**Avis de la mission régionale d'autorité environnementale
sur l'aménagement du domaine skiable des Carroz
concernant l'espace débutant les Crêtes, les pistes
Biollaire, Marmotte et Combe, une tyrolienne, ainsi que le
démontage du télésiège Plein soleil, porté par la
SOREMAC sur la commune d'Arâches-la-Frasse (74)**

Avis n° 2026-ARA-AP-2112-N21465

Avis délibéré le 22 septembre 2026

Figure 2: Localisation des opérations et des périmètres de protection de captages - Source : dossier

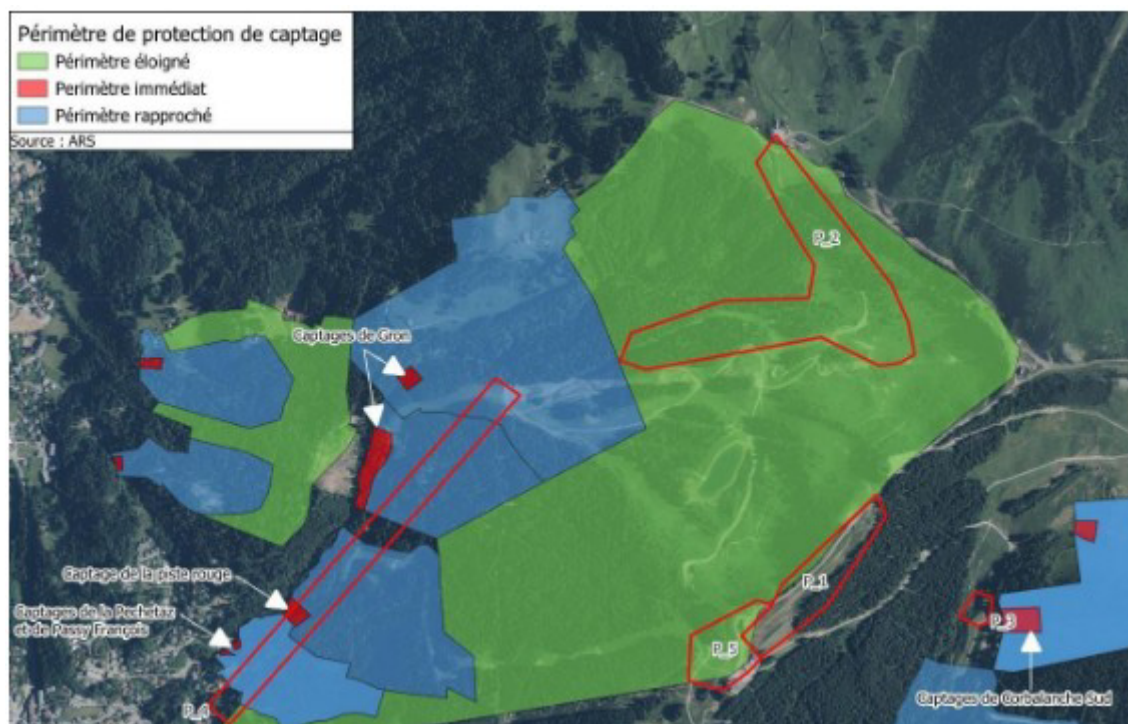
Les recommandations de l'hydrogéologue mandaté par l'ARS pour le projet de remplacement du télésiège (TSD) de Gron seront reprises et appliquées sur les projets compris dans un périmètre de protection de captage. Les recommandations réalisées par l'hydrogéologue seront appliquées et les travaux seront réalisés lors de périodes de faibles afflux touristiques (automne). Le respect des prescriptions de l'ARS et de l'étude hydrogéologique réalisée dans le cadre du remplacement du TS de Gron est jugé suffisant par le maître d'ouvrage.

Pourtant, le site d'implantation et les caractéristiques diffèrent, notamment avec des terrassements plus importants. Ainsi afin de s'assurer de l'absence de situation locale particulière problématique de préservation de la ressource en eau, une étude hydrogéologique dédiée apparaît nécessaire aux yeux de l'Autorité environnementale.

La localisation, la surface et les modalités de stockage des déblais conservés pendant un an doivent également être abordées, avec prise en compte des impacts, notamment les captages AEP (cf *supra*). Le détail de la mesure MBR4 ne traite pas du stockage des terres pendant un an.

L'Autorité environnementale recommande de prévoir un avis hydrogéologique agréé en conformité, ainsi qu'un retour d'expérience sur les actions menées pour la préservation de la qualité des eaux dans le cadre du précédent projet du TSD de Gron.

Figure 3: nombre de jours pendant lesquels la pratique du ski est possible - la projection intégrant des équipements de neige de culture supplémentaire - Source : étude Climsnow dossier

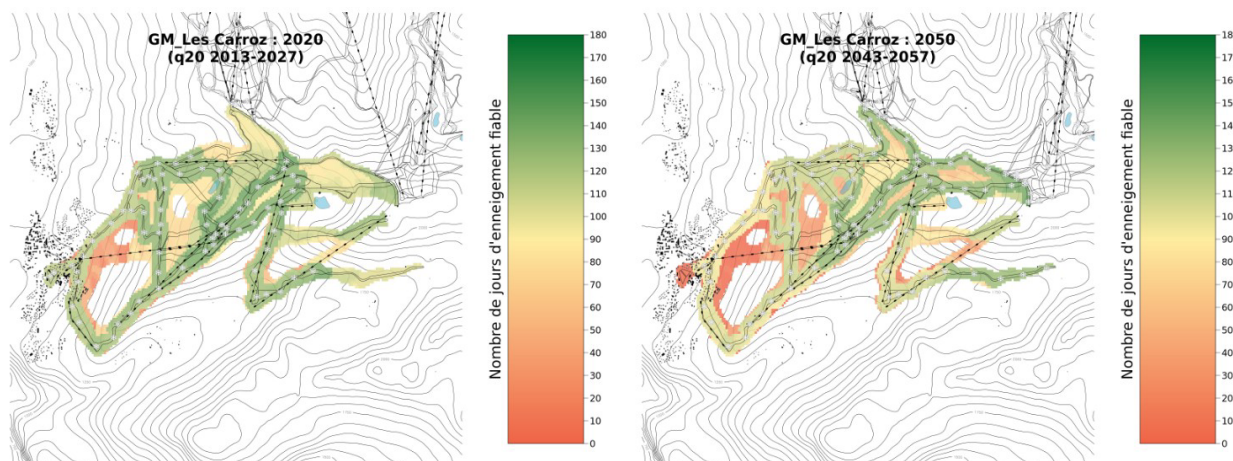
- il est également relevé que le bas du domaine est déjà sous le seuil des 100 jours skiables (Figure 129, ClimSnow), en cohérence avec son altitude³⁸ ;

- le potentiel de froid pour la production de neige de culture va fortement diminuer en avant-saison et se réduire également en cours de saison (Figure 13, ClimSnow) ;

Les volumes nécessaires pour la neige de culture du schéma directeur de l'eau d'Arâches-la-Frasse (annexe 6) divergent totalement des besoins identifiés par l'étude ClimSnow : 363 000 m³ (pour Carroz et Flaine) contre 1,5 million de m³ (en hypothèse basse pour la seconde et uniquement pour Carroz). Une justification et/ou mise en cohérence est attendue.

Il est nécessaire de compléter ces informations en menant une étude de l'évolution future de la disponibilité en eau⁴⁰.
